PROGETTO OPERATIVO PER LA SISTEMAZIONE FINALE, RIPRISTINO AMBIENTALE E MESSA IN SICUREZZA DEFINITIVA E PERMANENTE DELLA DISCARICA COMUNALE ALLA LOC.TA' MONTE CAPPELLA - CHIARIA - CODICE SITO 2077C001

Relazione tecnica integrativa

RELAZIONE TECNICA INTEGRATIVA

Rilievi espressi dalla Provincia di Benevento – Settore Tecnico in sede di Conferenza di Servizi (art. 242 co. 3 D. Lgs. 152/06) del 20/10/2015

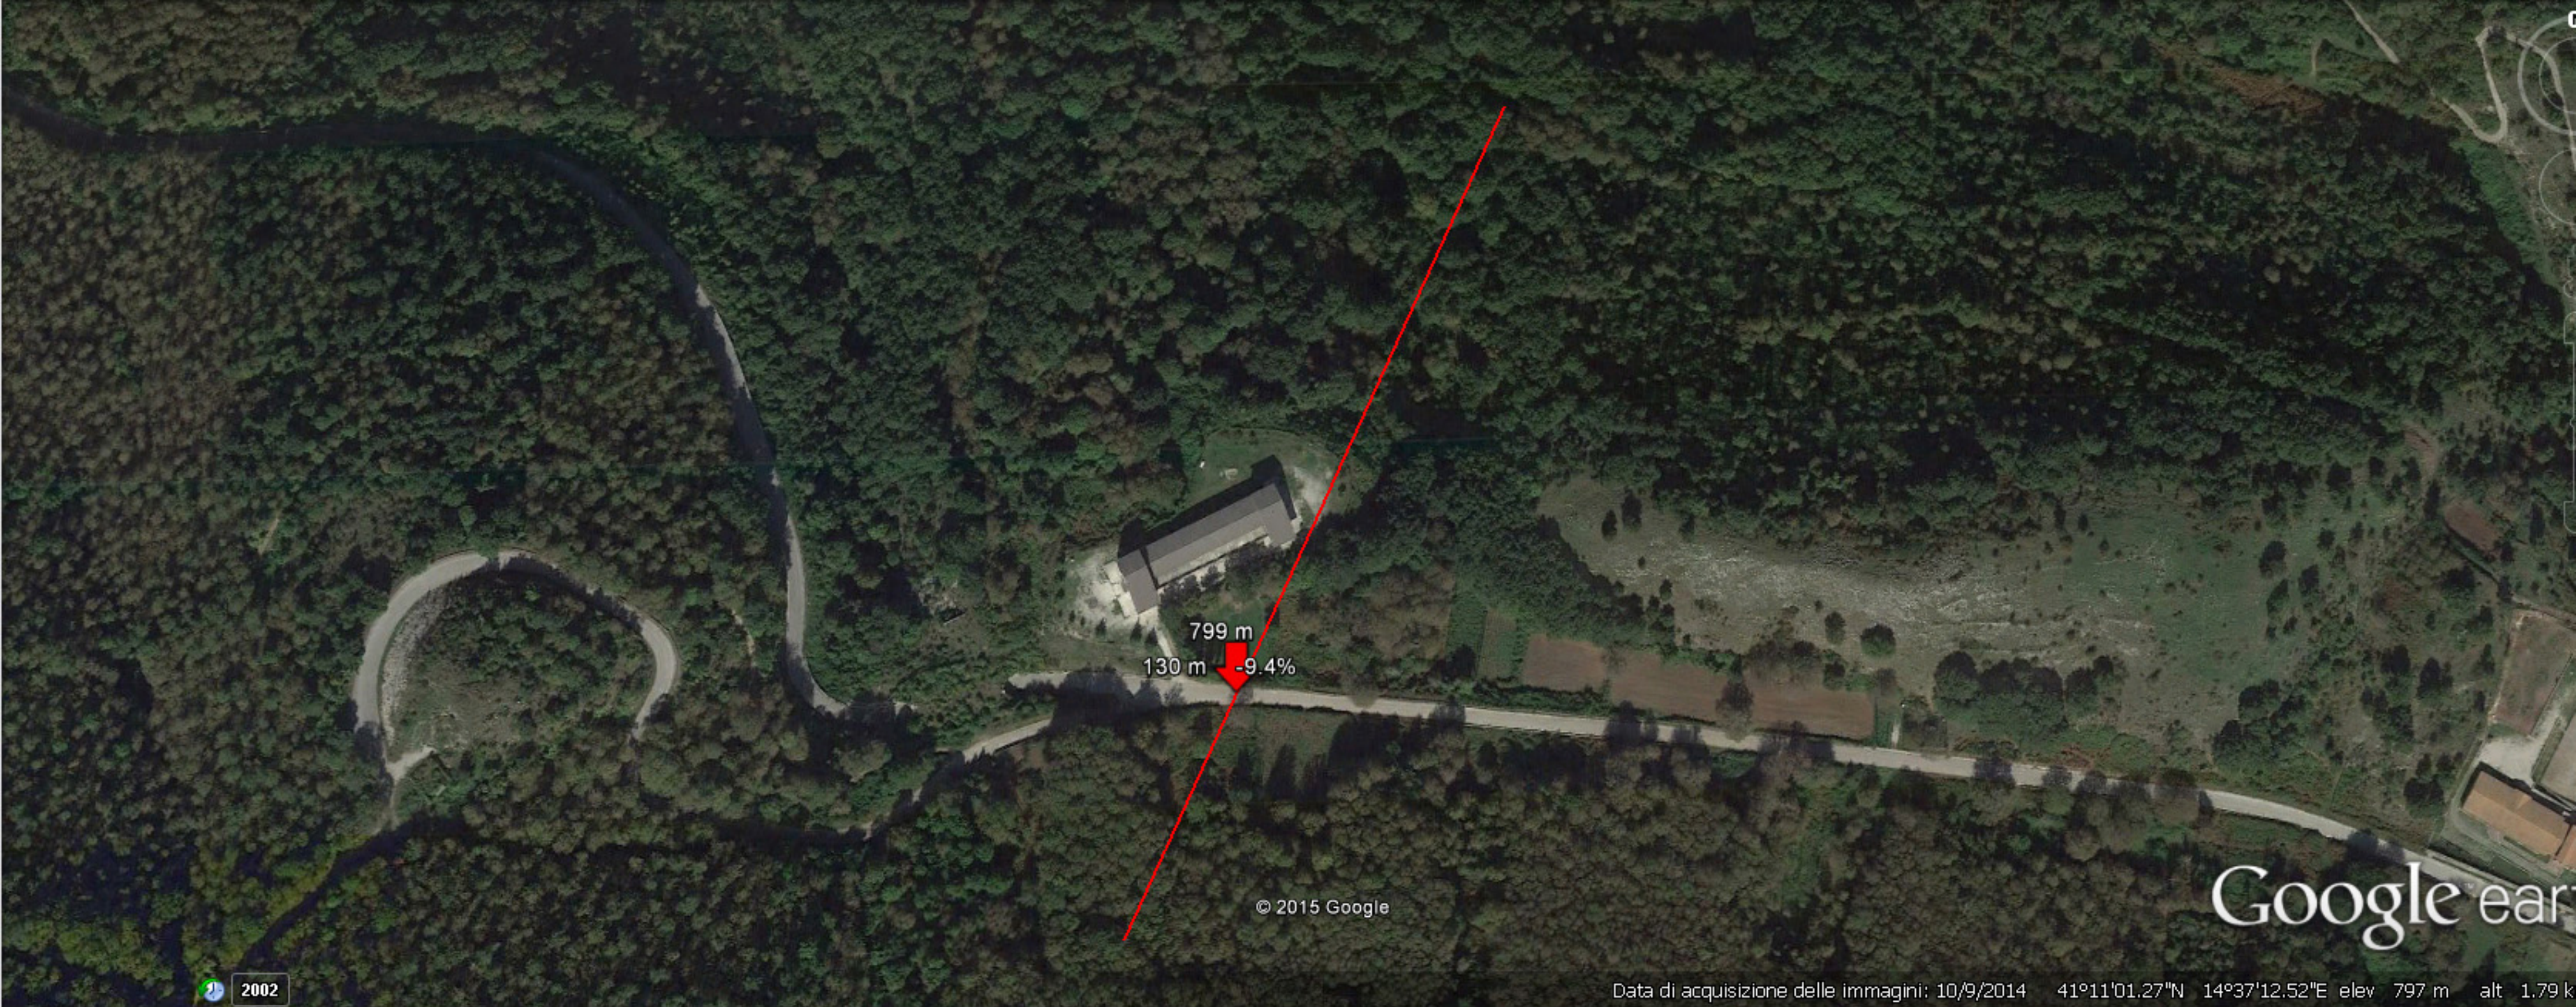
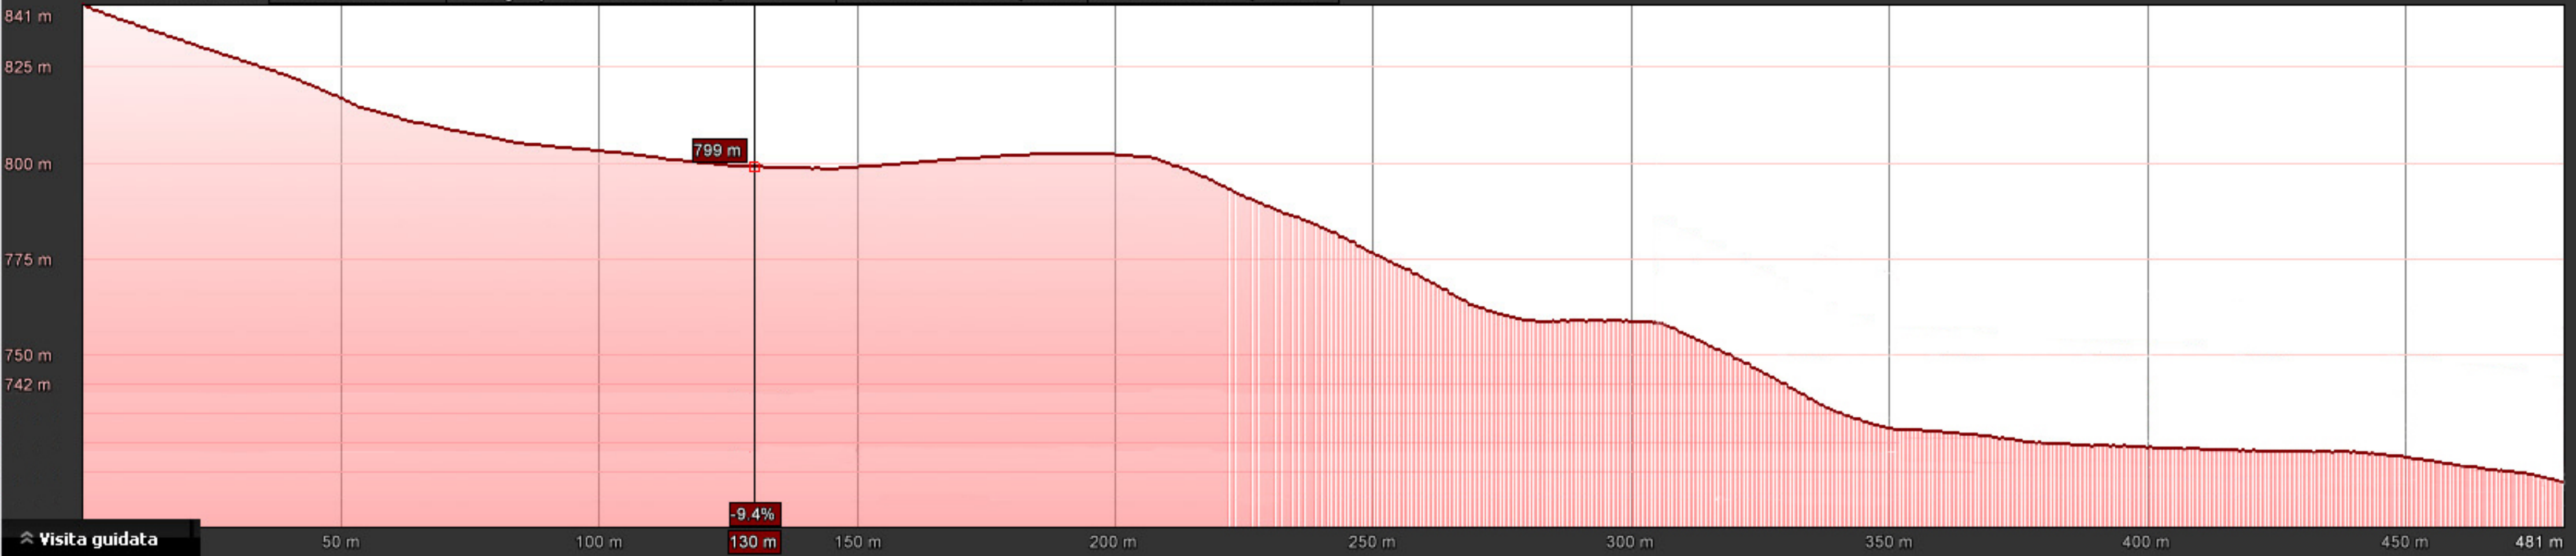
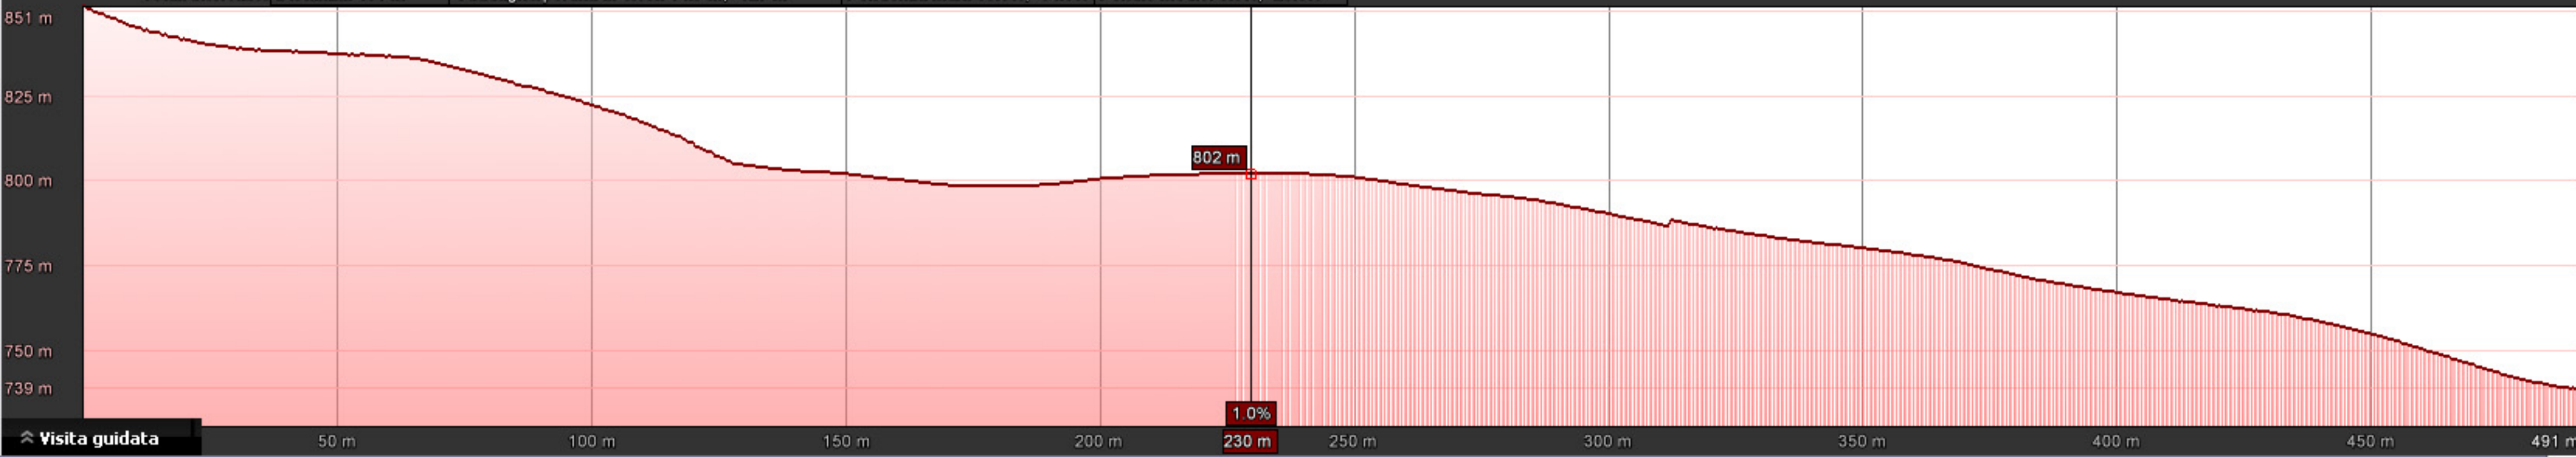
In relazione alla paventata mancanza di garanzia dell'isolamento della massa rifiuti e vanificazione dello scopo dell'impermeabilizzazione superficiale, si evidenzia:

- 1. che quello in esame è un sito limitato altomorfologico isolato, compreso tra due impluvi, per cui è alquanto improbabile, attesa la natura litostratigrafica del substrato, oggetto di sostanziale drenaggio verticale per l'alta permeabilità dei calcarei, l'attivazione di sorgenti occasionali ovvero di linee di deflusso orizzontale quando le acque meteoriche non riescono a scorrere verticalmente a seguito di eventi piovosi intensi;**
- 2. che non sono mai state registrate nella storia della discarica comunale sorgenti, accumuli di acqua e/o condotte, ancorchè occasionali o intermittenti, attivate nel corpo rifiuti.**

Si producono anche dei profili del contesto naturale, con indicazione del sito di discarica **(posto ad una quota altimetrica maggiore)** e della Strada Provinciale Vitulano – S. Stefano (S.P. n. 110 e n. 40) sottoposta (alla base del Massiccio montuoso a monte), dotata di opportune opere d'arte e di raccolta/drenaggio delle acque nel limitrofo vallone **(Cfr. Allegato 01).**

Quindi, esclusa la possibilità che le acque del bacino imbrifero possano investire direttamente il corpo discarica, si partecipa che **solo** in caso di particolari eventi meteorici potrebbero verificarsi accumuli idrici episuperficiali (in ogni caso a carattere stagionale, legati al periodo invernale) nel range tra zero e quattro metri, con interessamento dello strato superficiale del sottosuolo (terreni piroclastici – Sabbia siltosa – Vedasi campione S2/C1, prova eseguita da laboratorio geotecnico già allegata – **Cfr. Elaborato "C.01.a"**), caratterizzato da una
